# 訂正のお願い

2025. 1 株式会社自研センター

\*No.J-929 トヨタ プリウス (ZVW60、ZVW65、MXWH60、MXWH65 系) 2023 年 4 月について、  
下記の通り訂正いたします。

**P.85 B290**

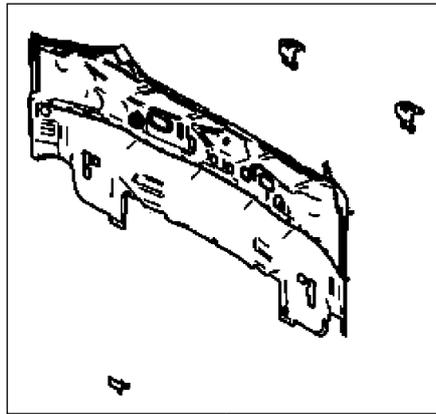
指数値の訂正ならびに指数テーブルの(含)作業および部品に追加がありましたので、  
該当ページを差替え願います。

<b>B290</b>	
<b>(1) ボデーローバックパネルサブAssy取替</b>	
M20A-FXS  <b>4. 50</b>	取外し状態 <ul style="list-style-type: none"> <li>リヤバンパカバー</li> <li>両側クォータアウトサイドモールディング</li> <li>リヤバンパラインホースメントサブ Assy</li> </ul>
	<ul style="list-style-type: none"> <li>リヤシート</li> <li>リヤボデーフロアカバーリヤ</li> </ul>
<b>(含) 作業および部品</b>	
<ul style="list-style-type: none"> <li>バックドアウエザストリップ取替</li> <li><b>両側テールランプ(リヤコンビネーションランプ)レンズ &amp; ボデー脱着</b></li> <li>デッキトリムカバーリヤ脱着</li> <li>両側デッキトリムサイドパネルAssy脱着</li> <li>両側デッキフロアボックス脱着</li> <li>バッテリー脱着</li> <li>両側リヤアンダサイドカバー脱着</li> <li>両側リヤシートサイドガーニッシュ脱着</li> <li>両側リヤドアオープニングトリムウエザストリップ脱着</li> <li>両側リヤドアスカッフプレートインサイド脱着</li> <li>水密テスト</li> <li>付属品</li> </ul>	
<b>割増項目</b>	
<b>片側ブラインドスポットモニタセンサ</b>	
<b>0. 10増</b>	取外し状態 —
	(含) 作業および部品 —
<b>両側ブラインドスポットモニタセンサ</b>	
<b>0. 10増</b>	取外し状態 —
	(含) 作業および部品 —
・[除]ブラインドスポットモニタセンサ取付状態確認

<b>B290</b>	
<b>(1) ボデーロワーバックパネルサブAssy取替</b>	
M20A-FXS <b>4. 50</b>	取外し状態 ・リヤバンパカバー ・両側クォーターアウトサイドモールディング ・リヤバンパラインホースメントサブAssy (含) 作業および部品 ・バックドアウエザストリップ取替 ・両側テールランプ (リヤコンビネーションランプ) レンズ & ボデー脱着 ・デッキトリムカバーリヤ脱着 ・両側デッキトリムサイドパネルAssy脱着 ・両側デッキフロアボックス脱着 ・バッテリー脱着
	・リヤシート ・リヤボデーフロアカバーリヤ ・両側リヤアンダサイドカバー脱着 ・両側リヤシートサイドガーニッシュ脱着 ・両側リヤドアオープニングトリムウエザストリップ脱着 ・両側リヤドアスカッフプレートインサイド脱着 ・水密テスト ・付属品
<b>割増項目</b>	
<b>片側ブラインドスポットモニタセンサ</b>	
0. 10増	取外し状態 — (含) 作業および部品 —
	—
<b>両側ブラインドスポットモニタセンサ</b>	
0. 10増	取外し状態 — (含) 作業および部品 —
	—
・[除]ブラインドスポットモニタセンサ取付状態確認

## P.78 B260

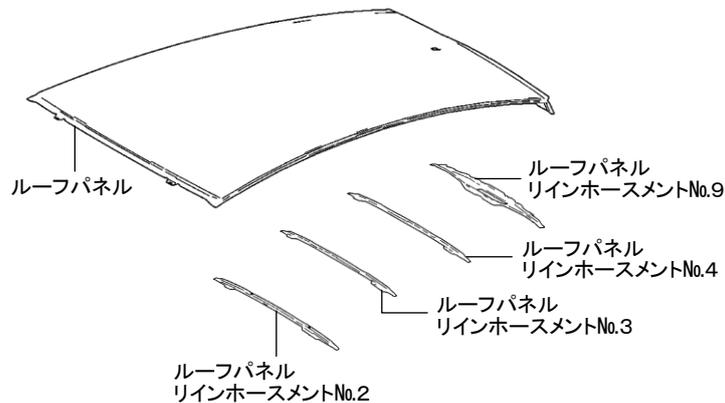
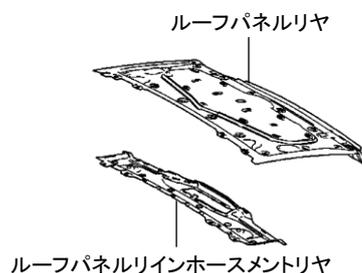
指数テーブルに備考文の追加がありましたので、該当ページを差替え願います。

B260	
<b>(1) ルーフパネル取替</b>	
4. 50	取外し状態 ・カウルトップベンチレーターバサブ Assy ・両側ウインドシールドアウトサイドモールディングロワ ー ・バックドアパネルサブ Assy ・両側バックドアヒンジ Assy ・ルーフヘッドライニング Assy ・フォワードレコグニションカバーNo.1 (含) 作業および部品 ・バックドアウエザストリップ取替 ・ルーフパネルラインホースメントNo.2取替 ・ルーフパネルラインホースメントNo.3取替 ・ルーフパネルラインホースメントNo.4取替
	・両側フロントシート ・リヤシート ・ウインドシールドガラス ・インストルメントパネルフィニッシュパネルローセンタ ・コンソールボックス Assyリヤ ・ルーフパネルラインホースメントNo.9取替 ・水密テスト ・付属品
<b>(2) ルーフパネルリヤ取替</b>	
パノラマルーフ 3. 50	取外し状態 ・バックドアパネルサブ Assy ・両側バックドアヒンジ Assy ・ルーフヘッドライニング Assy ・フォワードレコグニションカバーNo.1 (含) 作業および部品 ・バックドアウエザストリップ取替 ・ルーフパネルラインホースメントリヤ取替
	・両側フロントシート ・リヤシート ・インストルメントパネルフィニッシュパネルローセンタ ・コンソールボックス Assyリヤ ・水密テスト ・付属品
・高減衰マスチックシーラはボデー修理書より引用 ・[除] 高減衰マスチックシーラ取付け ・[除] パノラマルーフ機構

B260	
(1) ルーフパネル取替	
4. 50	<b>取外し状態</b> ・カウルトップベンチレータルーバサブ Assy ・両側ウインドシールドアウトサイドモールディングロー ー ・バックドアパネルサブ Assy ・両側バックドアヒンジ Assy ・ルーフヘッドライニング Assy ・フォワードレコグニションカバー No.1 ・両側フロントシート ・リヤシート ・ウインドシールドガラス ・インストルメントパネルフィニッシュパネルローセンター ・コンソールボックス Assy リヤ
	<b>(含) 作業および部品</b> ・バックドアウエザストリップ取替 ・ルーフパネルリインホースメント No.2 取替 ・ルーフパネルリインホースメント No.3 取替 ・ルーフパネルリインホースメント No.4 取替 ・ルーフパネルリインホースメント No.9 取替 ・水密テスト ・付属品
(2) ルーフパネルリヤ取替	
パノラマルーフ 3. 50	<b>取外し状態</b> ・バックドアパネルサブ Assy ・両側バックドアヒンジ Assy ・ルーフヘッドライニング Assy ・フォワードレコグニションカバー No.1 ・両側フロントシート ・リヤシート ・インストルメントパネルフィニッシュパネルローセンター ・コンソールボックス Assy リヤ
	<b>(含) 作業および部品</b> ・バックドアウエザストリップ取替 ・ルーフパネルリインホースメントリヤ取替 ・水密テスト ・付属品
・高減衰マスチックシーラの名称はボデー修理書より引用 ・[除] 高減衰マスチックシーラ取付け ・[除] パノラマルーフ機構

P.56 B170

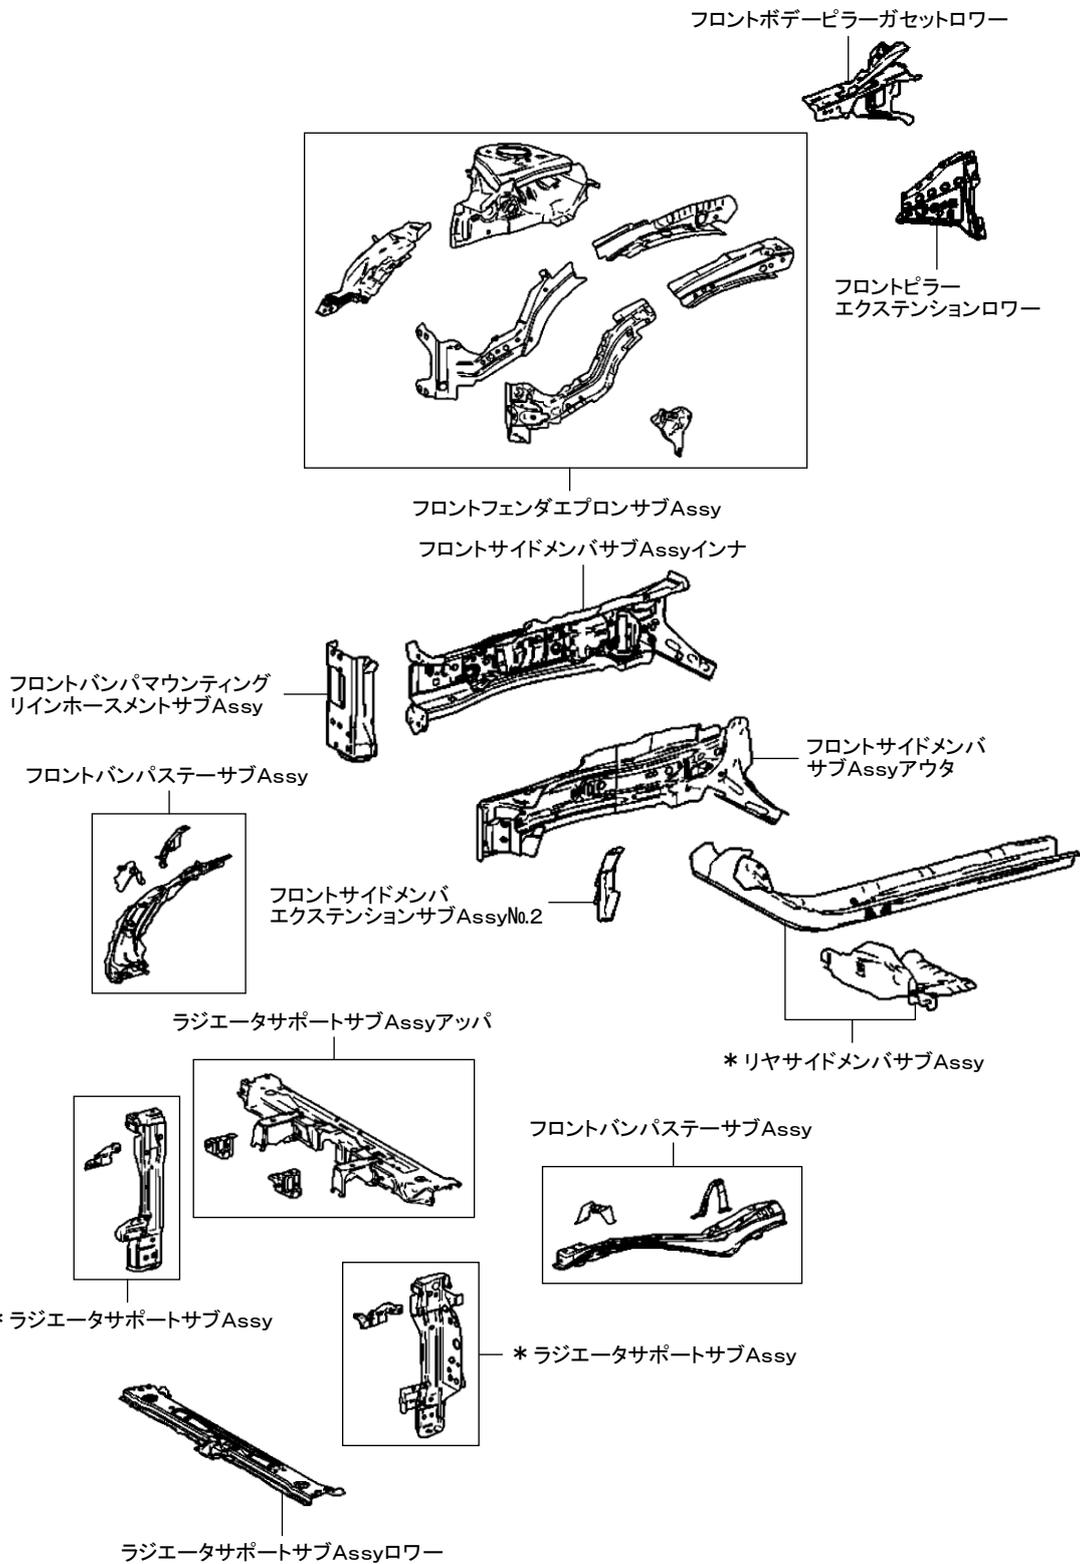
指数が追加設定されましたので、該当箇所を差替え願います。

<b>B170</b>	
<b>(1) 両側ラジエータサポートサブAssy、ラジエータサポートサブAssyアツパ、ラジエータサポートサブAssyロー、片側フロントフェンダエプロンサブAssy、片側フロントサイドメンバサブAssyインナ</b>	
<b>取替</b>	
<b>11. 10</b>	<b>取外し状態</b> <u>・フロントバンパカバー</u> <u>・フロントバンパラインホースメント</u> <u>・フロントバンパラインホースメントNo.2</u> <u>・両側フロントフェンダモールディング</u> <u>・ラジエータシャッタAssy</u> <u>・両側ヘッドランプユニットAssy</u> <u>・フードサブAssy</u> <u>・フードヒンジAssy</u> <u>・カウルトップベンチレータールーバサブAssy</u> <u>・両側ウインドシールドアウトサイドモールディングロウ</u> <u>ニ</u> <u>・ウインドシールドワイパモータAssyおよびウインドシ</u> <u>ールドワイパリンクAssy</u> <u>・カウルトップパネルサブAssyアウタ</u> <b>(含) 作業および部品</b> <u>・フロントサイドメンバエクステンションサブAssyNo.2取</u> <u>替</u> <u>・フロントサイドメンバサブAssyアウタ取替</u> <u>・両側フロントバンパステーサブAssy取替</u> <u>・フロントバンパマウンティングラインホースメントサブAs</u> <u>sy取替</u> <u>・両側フェンダサブAssyフロント</u> <u>・両側ボデーロックパネルモールディングAssy</u> <u>・両側クォータアウトサイドモールディング</u> <u>・クーラコンデンサAssy</u> <u>・ラジエータAssy</u> <u>・エンジン・トランスミッション&amp;フロントサスペンションAs</u> <u>sy</u> <u>・エキゾーストテールパイプAssy</u> <u>・エキゾーストパイプAssyフロント</u> <u>・エンジンアンダカバーAssyNo.1</u> <u>・エンジンアンダカバーセンタ</u> <u>・両側フロントフロアカバー</u> <u>・フロントピラーエクステンションロー取替</u> <u>・フロントボデーピラーガセットロー取替</u> <u>・リヤサイドメンバサブAssy取替</u> <u>・付属品</u>

<b>・説明図参照</b> <u>・ラジエータサポートサブAssyはフロントバンパアームリテーナ部が一体で補給される部品</u> <u>・フロントバンパアームリテーナ部はフロントフェンダエプロンサブAssyを取替える側のみ含んで作成</u> <u>・リヤサイドメンバサブAssy取替は、補給部品からトルクボックスサブAssyフロントを取外して取替える作業</u> <u>・フロントバンパマウンティングラインホースメントサブAssyは左側の部品名称、右側の部品名称はフロントバンパマウンティングラインホ</u> <u>ースサブAssyとなる</u> <u>・[除]ブレーキブースタAssy(マスタシリンダツキ)</u> <u>・[除]エンジンルーム内配線・配管および付属品(M140)</u>

B170	
(1) 両側ラジエータサポートサブAssy、ラジエータサポートサブAssyアツパ、ラジエータサポートサブAssyロワー、片側フロントフェンダエプロンサブAssy、片側フロントサイドメンバサブAssyインナ取替	
11. 10	<b>取外し状態</b> ・フロントバンパカバー ・フロントバンパラインホースメント ・フロントバンパラインホースメントNo.2 ・両側フロントフェンダモールディング ・ラジエータシャッタAssy ・両側ヘッドランプユニットAssy ・フードサブAssy ・フードヒンジAssy ・カウルトップベンチレータールーバサブAssy ・両側ウインドシールドアウトサイドモールディングロワー ・ウインドシールドワイパモータAssyおよびウインドシールドワイパリンクAssy ・カウルトップパネルサブAssyアウタ
	・両側フェンダサブAssyフロント ・両側ボデーロックパネルモールディングAssy ・両側クォーターアウトサイドモールディング ・クーラコンデンサAssy ・ラジエータAssy ・エンジン・トランスミッション&フロントサスペンションAssy ・エキゾーストテールパイプAssy ・エキゾーストパイプAssyフロント ・エンジンアンダカバーAssyNo.1 ・エンジンアンダカバーセンタ ・両側フロントフロアカバー
	<b>(含) 作業および部品</b> ・フロントサイドメンバエクステンションサブAssyNo.2取替 ・フロントサイドメンバサブAssyアウタ取替 ・両側フロントバンパステーサブAssy取替 ・フロントバンパマウンティングラインホースメントサブAssy取替 ・フロントピラーエクステンションロワー取替 ・フロントボデーピラーガセットロワー取替 ・リヤサイドメンバサブAssy取替 ・付属品
・ラジエータサポートサブAssyはフロントバンパアームリテーナ部が一体で補給される部品 ・フロントバンパアームリテーナ部はフロントフェンダエプロンサブAssyを取替える側のみ含んで作成 ・リヤサイドメンバサブAssy取替は、補給部品からトルクボックスサブAssyフロントを取外して取替える作業 ・フロントバンパマウンティングラインホースメントサブAssyは左側の部品名称、右側の部品名称はフロントバンパマウンティングラインホースサブAssyとなる ・[除]ブレーキブースタAssy(マスタシリンダツキ) ・[除]エンジンルーム内配線・配管および付属品(M140)

**P.62 B180**

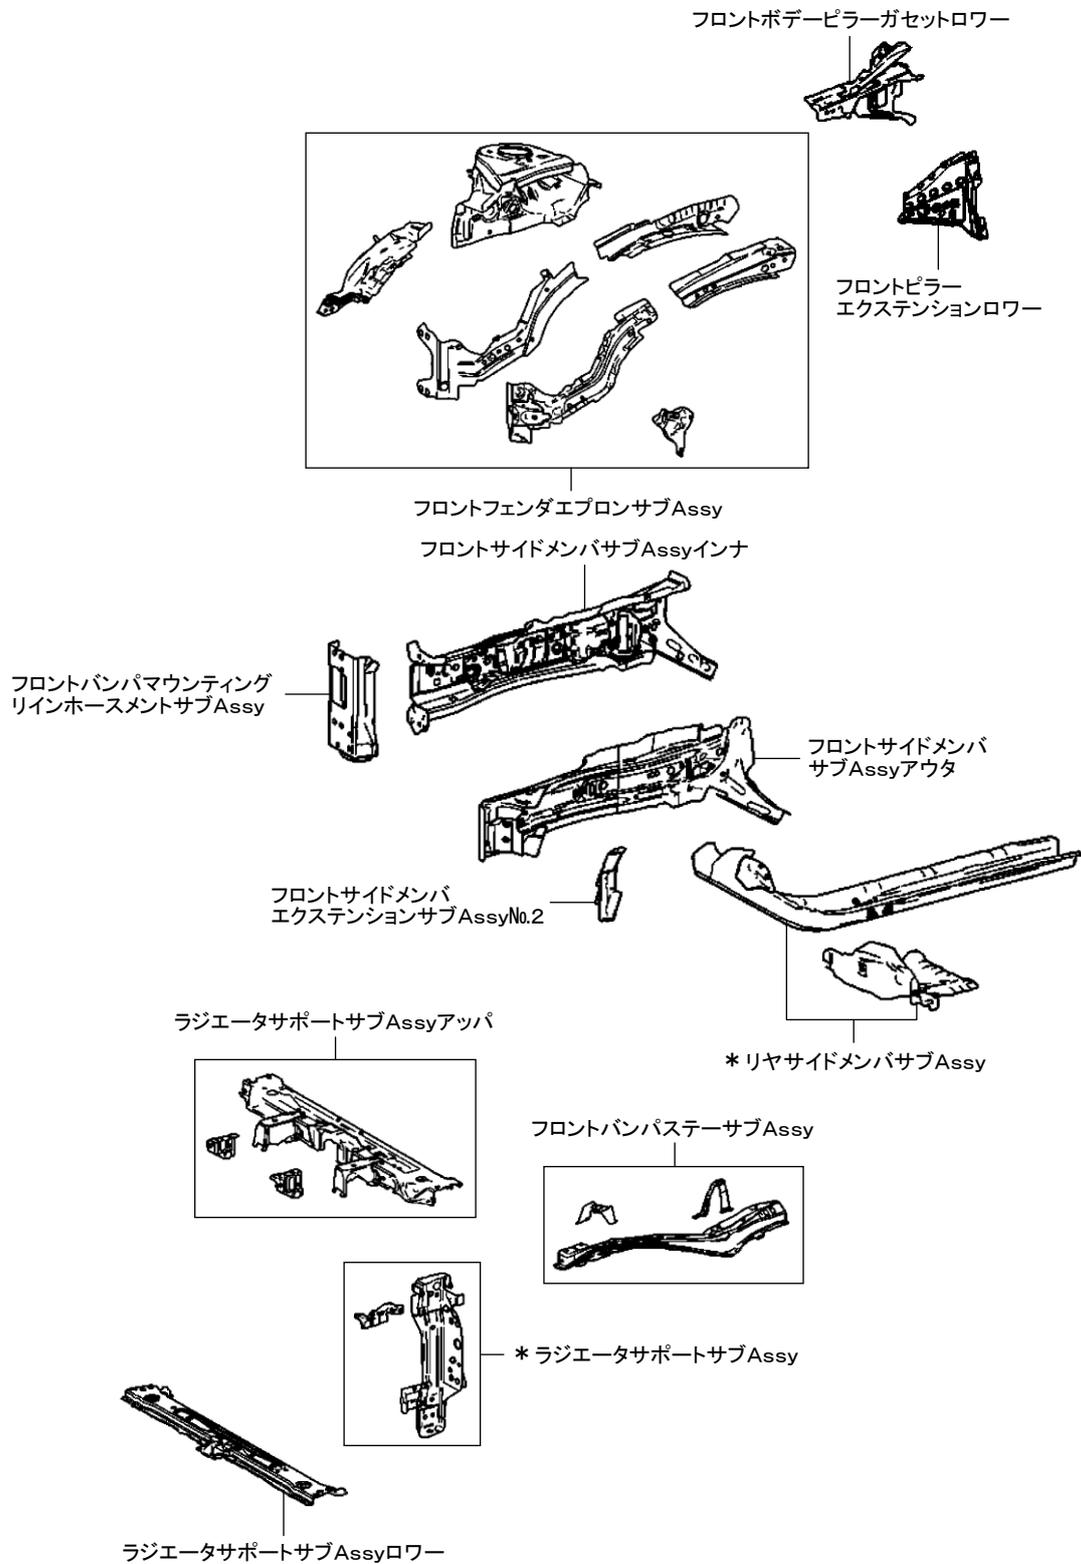
指数が追加設定されましたので、該当箇所を差替え願います。

<b>B180</b>	
<b>(1) 片側ラジエータサポートサブAssy、ラジエータサポートサブAssyアツパ、ラジエータサポートサブAssyロワー、片側フロントフェンダエプロンサブAssy、片側フロントサイドメンバサブAssyインナ</b>	
<b>取替</b>	
<b>10. 80</b>	<p><u>取外し状態</u></p> <ul style="list-style-type: none"> <li>•<u>フロントバンパカバー</u></li> <li>•<u>フロントバンパラインホースメント</u></li> <li>•<u>フロントバンパラインホースメントNo.2</u></li> <li>•<u>両側フロントフェンダモールディング</u></li> <li>•<u>ラジエータシャッタAssy</u></li> <li>•<u>両側ヘッドランプユニットAssy</u></li> <li>•<u>フードサブAssy</u></li> <li>•<u>フードヒンジAssy</u></li> <li>•<u>カウルトップベンチレーターバサブAssy</u></li> <li>•<u>両側ウインドシールドアウトサイドモールディングロワ</u></li> <li>•<u>二</u></li> <li>•<u>ウインドシールドワイパモータAssyおよびウインドシー</u></li> <li>•<u>ルドワイパリンクAssy</u></li> <li>•<u>カウルトップパネルサブAssyアウタ</u></li> </ul> <p><u>(含) 作業および部品</u></p> <ul style="list-style-type: none"> <li>•<u>フロントサイドメンバエクステンションサブAssyNo.2取</u></li> <li>•<u>替</u></li> <li>•<u>フロントサイドメンバサブAssyアウタ取替</u></li> <li>•<u>フロントバンパステーサブAssy取替</u></li> <li>•<u>フロントバンパマウンティングラインホースメントサブAs</u></li> <li>•<u>sy取替</u></li> <li>•<u>両側フェンダサブAssyフロント</u></li> <li>•<u>両側ボデーロックパネルモールディングAssy</u></li> <li>•<u>両側クォータアウトサイドモールディング</u></li> <li>•<u>クーラコンデンサAssy</u></li> <li>•<u>ラジエータAssy</u></li> <li>•<u>エンジン・トランスミッション&amp;フロントサスペンションAs</u></li> <li>•<u>sy</u></li> <li>•<u>エキゾーストテールパイプAssy</u></li> <li>•<u>エキゾーストパイプAssyフロント</u></li> <li>•<u>エンジンアンダカバーAssyNo.1</u></li> <li>•<u>エンジンアンダカバーセンタ</u></li> <li>•<u>両側フロントフロアカバー</u></li> <li>•<u>フロントピラーエクステンションロワー取替</u></li> <li>•<u>フロントボデーピラーガセットロワー取替</u></li> <li>•<u>リヤサイドメンバサブAssy取替</u></li> <li>•<u>付属品</u></li> </ul>

<p>•<u>説明図参照</u></p> <p>•<u>ラジエータサポートサブAssyはフロントバンパアームリテーナ部が一体で補給される部品</u></p> <p>•<u>リヤサイドメンバサブAssy取替は、補給部品からトルクボックスサブAssyフロントを取外して取替える作業</u></p> <p>•<u>フロントバンパマウンティングラインホースメントサブAssyは左側の部品名称、右側の部品名称はフロントバンパマウンティングラインホ</u></p> <p>•<u>ースサブAssyとなる</u></p> <p>•<u>[除]ブレーキブースタAssy(マスタシリンダツキ)</u></p> <p>•<u>[除]エンジンルーム内配線・配管および付属品(M140)</u></p>

B180	
(1)片側ラジエータサポートサブAssy、ラジエータサポートサブAssyアツパ、ラジエータサポートサブAssyロワー、片側フロントフェンダエプロンサブAssy、片側フロントサイドメンバサブAssyインナ取替	
10. 80	<b>取外し状態</b> <ul style="list-style-type: none"> <li>・フロントバンパカバー</li> <li>・フロントバンパラインホースメント</li> <li>・フロントバンパラインホースメントNo.2</li> <li>・両側フロントフェンダモールディング</li> <li>・ラジエータシャッタAssy</li> <li>・両側ヘッドランプユニットAssy</li> <li>・フードサブAssy</li> <li>・フードヒンジAssy</li> <li>・カウルトップベンチレータールーバサブAssy</li> <li>・両側ウインドシールドアウトサイドモールディングロワー</li> <li>・ウインドシールドワイパモータAssyおよびウインドシールドワイパリンクAssy</li> <li>・カウルトップパネルサブAssyアウタ</li> </ul>
	<ul style="list-style-type: none"> <li>・両側フェンダサブAssyフロント</li> <li>・両側ボデーロックパネルモールディングAssy</li> <li>・両側クォータアウトサイドモールディング</li> <li>・クーラコンデンサAssy</li> <li>・ラジエータAssy</li> <li>・エンジン・トランスミッション&amp;フロントサスペンションAssy</li> <li>・エキゾーストテールパイプAssy</li> <li>・エキゾーストパイプAssyフロント</li> <li>・エンジンアンダカバーAssyNo.1</li> <li>・エンジンアンダカバーセンタ</li> <li>・両側フロントフロアカバー</li> </ul>
	<b>(含)作業および部品</b> <ul style="list-style-type: none"> <li>・フロントサイドメンバエクステンションサブAssyNo.2取替</li> <li>・フロントサイドメンバサブAssyアウタ取替</li> <li>・フロントバンパステーサブAssy取替</li> <li>・フロントバンパマウンティングラインホースメントサブAssy取替</li> <li>・フロントピラーエクステンションロワー取替</li> <li>・フロントボデーピラーガセットロワー取替</li> <li>・リヤサイドメンバサブAssy取替</li> <li>・付属品</li> </ul>

**P.68 B190**

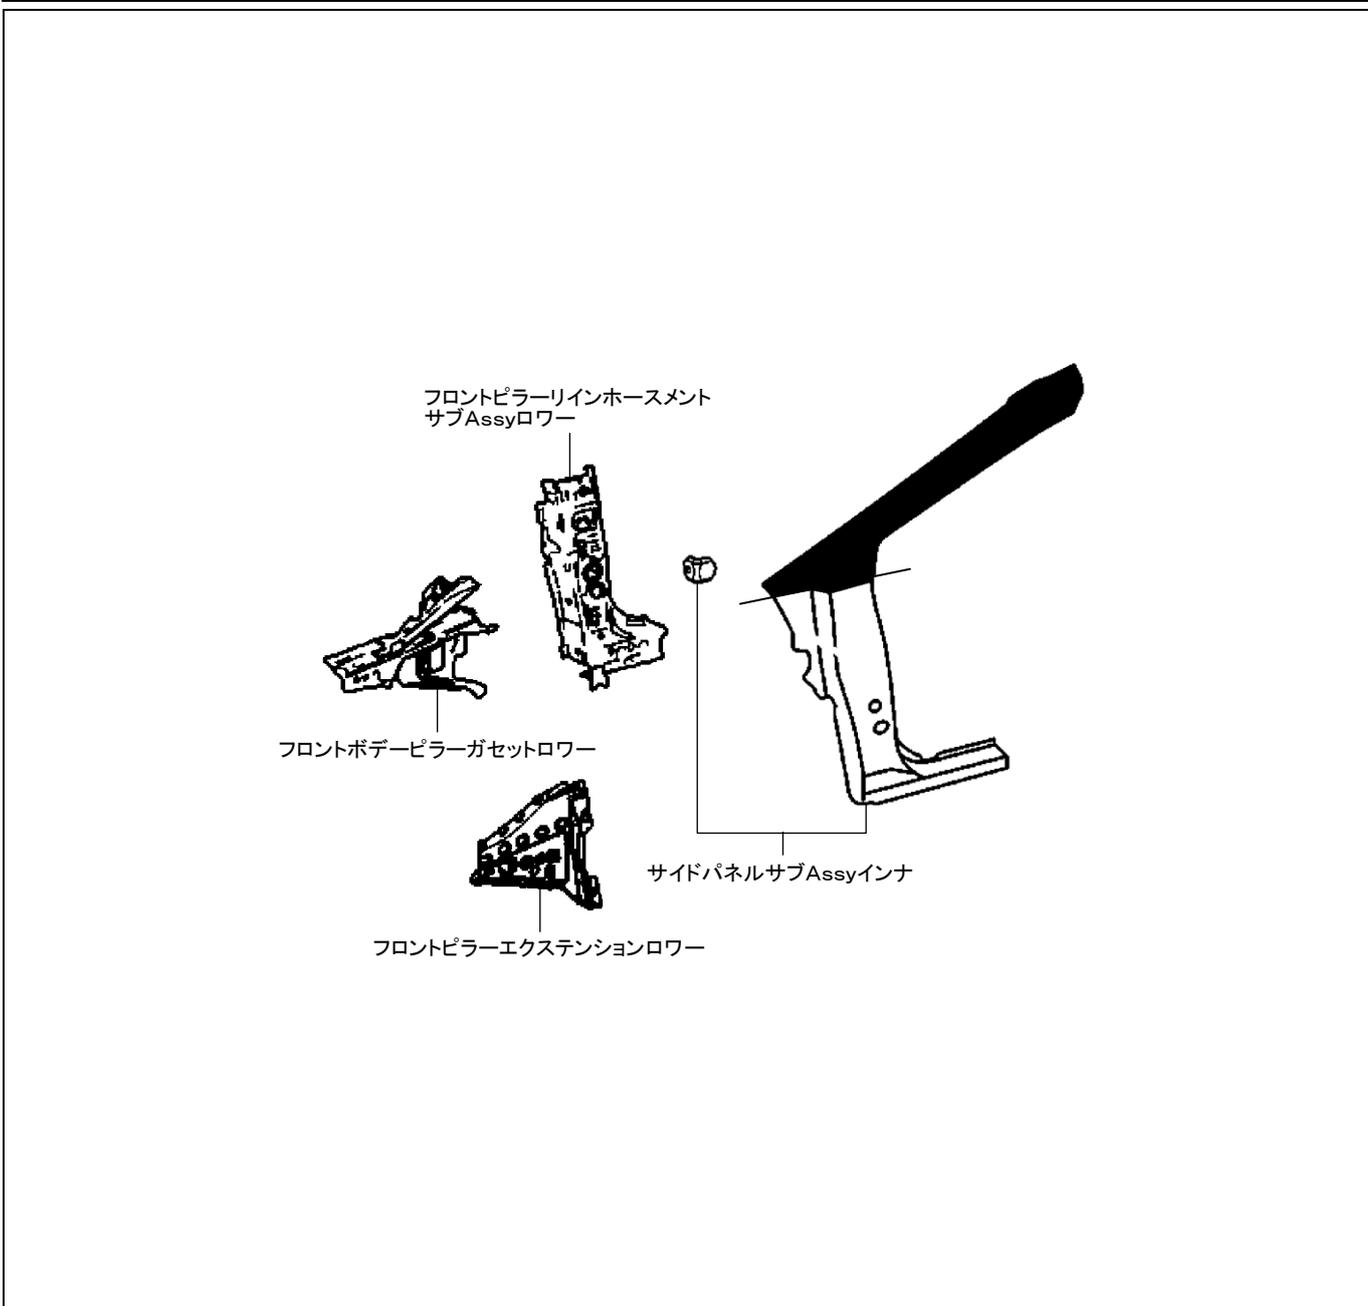
指数が追加設定されましたので、該当箇所を差替え願います。

<b>B190</b>	
<b>(1)片側フロントピラー、片側フロントピラーエクステンションローワー取替</b>	
<b>8. 20</b>	<u>取外し状態</u> ・ <u>フロントバンパカバー</u> ・ <u>両側フロントフェンダモールディング</u> ・ <u>ヘッドランプユニットAssy</u> ・ <u>フードサブ Assy</u> ・ <u>フードヒンジ Assy</u> ・ <u>カウルトップベンチレータールーバサブ Assy</u> ・ <u>両側ウインドシールドアウトサイドモールディングロ            ー</u> ・ <u>ウインドシールドワイパモータ Assy およびウインドシ            ルドワイパリンク Assy</u> ・ <u>カウルトップパネルサブ Assy アウタ</u>
	・ <u>フェンダサブ Assy フロント</u> ・ <u>ボデーロックパネルモールディング Assy</u> ・ <u>フロントドアパネルサブ Assy</u> ・ <u>クォータアウトサイドモールディング</u> ・ <u>エレクトリックパワーステアリングコラムサブ Assy</u> ・ <u>インストルメントパネルフィニッシュパネルローセンタ</u> ・ <u>インストルメントパネル</u> ・ <u>インストルメントパネルラインホースメント Assy</u> ・ <u>コンソールボックス Assy リヤ</u>
	<u>(含) 作業および部品</u> ・ <u>フロントピラーラインホースメントサブ Assy ローワー取替</u> ・ <u>フロントボデーピラーガセットローワー取替</u>
	・ <u>付属品</u>
・ <u>フロントピラー中央部および下部(ロックパネル部)でのカット作業</u> ・ <u>[除]フロントボデーピラーサブ Assy インナ</u>

<b>8. 20</b>	<b>取外し状態</b>	
	<ul style="list-style-type: none"> <li>・フロントバンパカバー</li> <li>・両側フロントフェンダモールディング</li> <li>・ヘッドランプユニットAssy</li> <li>・フードサブAssy</li> <li>・フードヒンジAssy</li> <li>・カウルトップベンチレータールーバサブAssy</li> <li>・両側ウインドシールドアウトサイドモールディングローワー</li> <li>・ウインドシールドワイパモータAssyおよびウインドシールドワイパリンクAssy</li> <li>・カウルトップパネルサブAssyアウタ</li> </ul>	<ul style="list-style-type: none"> <li>・フェンダサブAssyフロント</li> <li>・ボデーロックパネルモールディングAssy</li> <li>・フロントドアパネルサブAssy</li> <li>・クォータアウトサイドモールディング</li> <li>・エレクトリックパワーステアリングコラムサブAssy</li> <li>・インストルメントパネルフィニッシュパネルローワーセンタ</li> <li>・インストルメントパネル</li> <li>・インストルメントパネルラインホースメントAssy</li> <li>・コンソールボックスAssyリヤ</li> </ul>
	<b>(含)作業および部品</b>

- ・フロントピラー中央部および下部(ロックパネル部)でのカット作業
- ・[除]フロントボデーピラーサブAssyインナ

**P.69 B191**

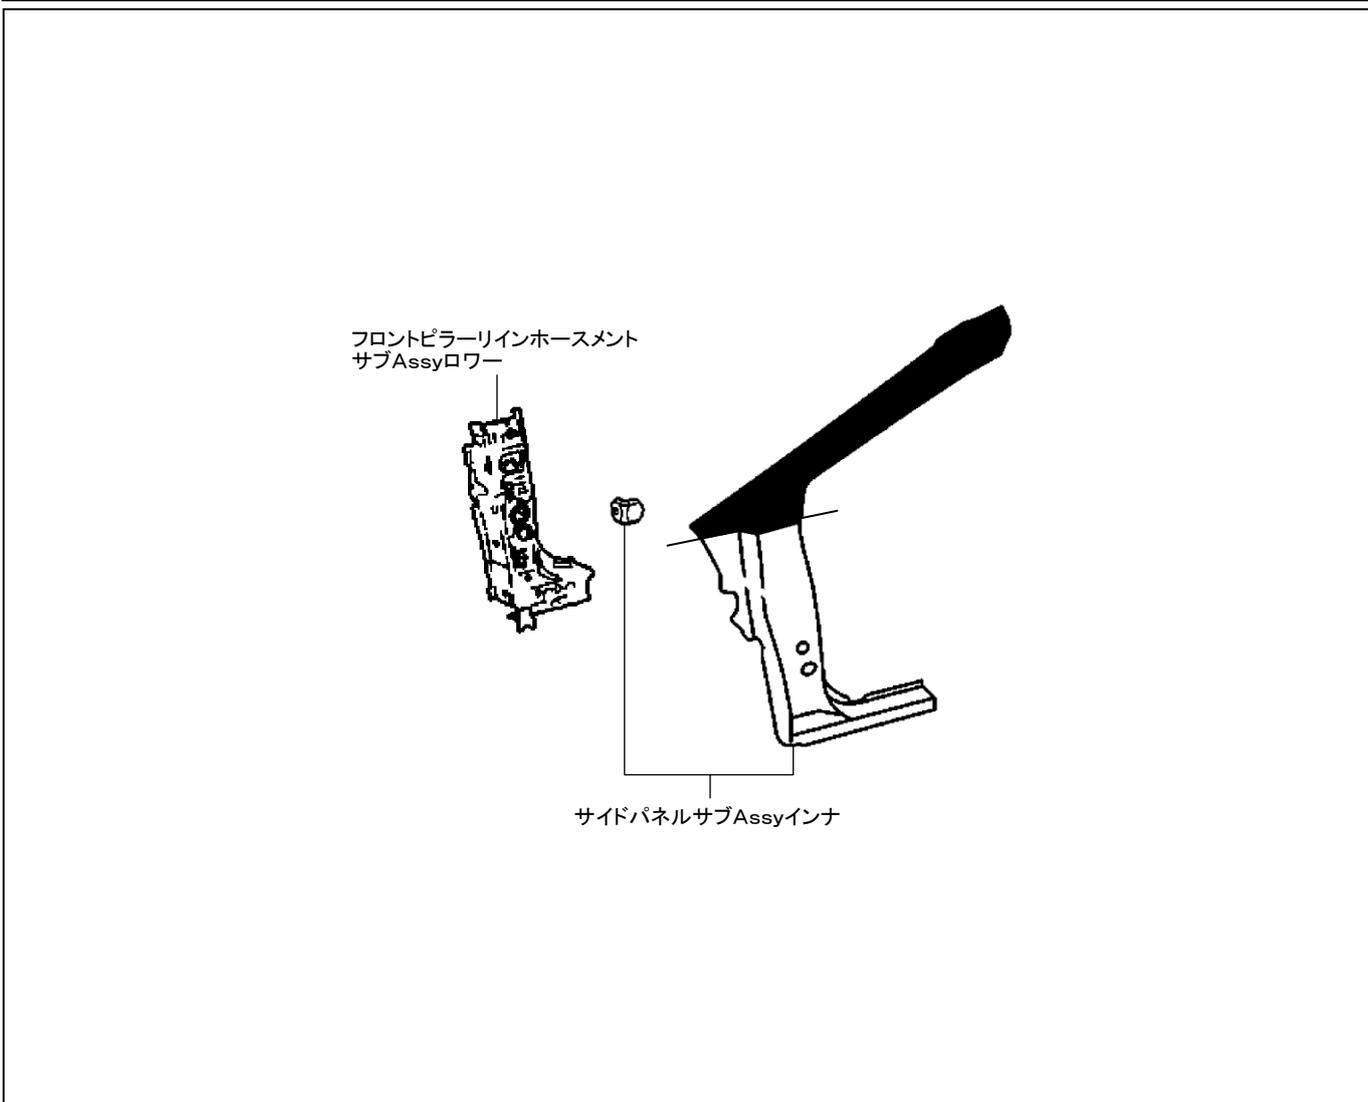
指数が追加設定されましたので、該当箇所を差替え願います。

<b>B191</b>	
<b>(1)片側フロントピラー取替</b>	
<b>6. 50</b>	<b>取外し状態</b> <ul style="list-style-type: none"> <li>・<u>フロントバンパカバー</u></li> <li>・<u>フロントバンパラインホースメント</u></li> <li>・<u>フロントバンパラインホースメントNo.2</u></li> <li>・<u>両側フロントフェンダモールディング</u></li> <li>・<u>ラジエータシャッタAssy</u></li> <li>・<u>両側ヘッドランプユニットAssy</u></li> <li>・<u>フードサブAssy</u></li> <li>・<u>フードヒンジAssy</u></li> <li>・<u>カウルトップベンチレータールーバサブAssy</u></li> <li>・<u>両側ウインドシールドアウトサイドモールディング</u></li> <li>ニ</li> <li>・<u>ウインドシールドワイパモータAssyおよびウインドシールドワイパリンクAssy</u></li> <li>・<u>カウルトップパネルサブAssyアウト</u></li> <li>・<u>フェンダサブAssyフロント</u></li> <li>・<u>ボデーロックパネルモールディングAssy</u></li> <li>・<u>フロントフェンダエプロンサブAssy</u></li> <li>・<u>ラジエータサポートサブAssy</u></li> </ul>
	<b>(含)作業および部品</b> <ul style="list-style-type: none"> <li>・<u>フロントピラーラインホースメントサブAssyロー取替</u></li> </ul>
	<ul style="list-style-type: none"> <li>・<u>ラジエータサポートサブAssyアッパ</u></li> <li>・<u>フロントピラーエクステンションロー</u></li> <li>・<u>フロントボデーピラーガセットロー</u></li> <li>・<u>フロントドアパネルサブAssy</u></li> <li>・<u>クォータアウトサイドモールディング</u></li> <li>・<u>クーラコンデンサAssy</u></li> <li>・<u>ラジエータAssy</u></li> <li>・<u>フロントサスペンション</u></li> <li>・<u>エレクトリックパワーステアリングコラムサブAssy</u></li> <li>・<u>インストルメントパネルフィニッシュパネルローセンタ</u></li> <li>・<u>インストルメントパネル</u></li> <li>・<u>インストルメントパネルラインホースメントAssy</u></li> <li>・<u>コンソールボックスAssyリヤ</u></li> <li>・<u>エンジンアンダカバーAssyNo.1</u></li> <li>・<u>エンジンアンダカバーセンタ</u></li> </ul>

<ul style="list-style-type: none"> <li>・<u>付属品</u></li> </ul>
<ul style="list-style-type: none"> <li>・<u>フロントピラー中央部および下部(ロックパネル部)でのカット作業</u></li> <li>・<u>[除]フロントボデーピラーサブAssyインナ</u></li> </ul>

<b>6. 50</b>	<b>取外し状態</b>
	<ul style="list-style-type: none"> <li>・フロントバンパカバー</li> <li>・フロントバンパラインホースメント</li> <li>・フロントバンパラインホースメントNo.2</li> <li>・両側フロントフェンダモールディング</li> <li>・ラジエータシャッタAssy</li> <li>・両側ヘッドランプユニットAssy</li> <li>・フードサブAssy</li> <li>・フードヒンジAssy</li> <li>・カウルトップベンチレーターバサブAssy</li> <li>・両側ウインドシールドアウトサイドモールディングロワー</li> <li>・ウインドシールドワイパモータAssyおよびウインドシールドワイパリンクAssy</li> <li>・カウルトップパネルサブAssyアウタ</li> <li>・フェンダサブAssyフロント</li> <li>・ボデーロックパネルモールディングAssy</li> <li>・フロントフェンダエプロンサブAssy</li> <li>・ラジエータサポートサブAssy</li> <li>・ラジエータサポートサブAssyアッパ</li> <li>・フロントピラーエクステンションロワー</li> <li>・フロントボデーピラーガセットロワー</li> <li>・フロントドアパネルサブAssy</li> <li>・クォータアウトサイドモールディング</li> <li>・クーラコンデンサAssy</li> <li>・ラジエータAssy</li> <li>・フロントサスペンション</li> <li>・エレクトリックパワーステアリングコラムサブAssy</li> <li>・インストルメントパネルフィニッシュパネルロワーセンタ</li> <li>・インストルメントパネル</li> <li>・インストルメントパネルラインホースメントAssy</li> <li>・コンソールボックスAssyリヤ</li> <li>・エンジンアンダカバーAssyNo.1</li> <li>・エンジンアンダカバーセンタ</li> </ul>

<b>(含) 作業および部品</b>
	<ul style="list-style-type: none"> <li>・フロントピラーラインホースメントサブAssyロワー取替</li> <li>・付属品</li> </ul>

- ・フロントピラー中央部および下部(ロックパネル部)でのカット作業
- ・[除]フロントボデーピラーサブAssyインナ
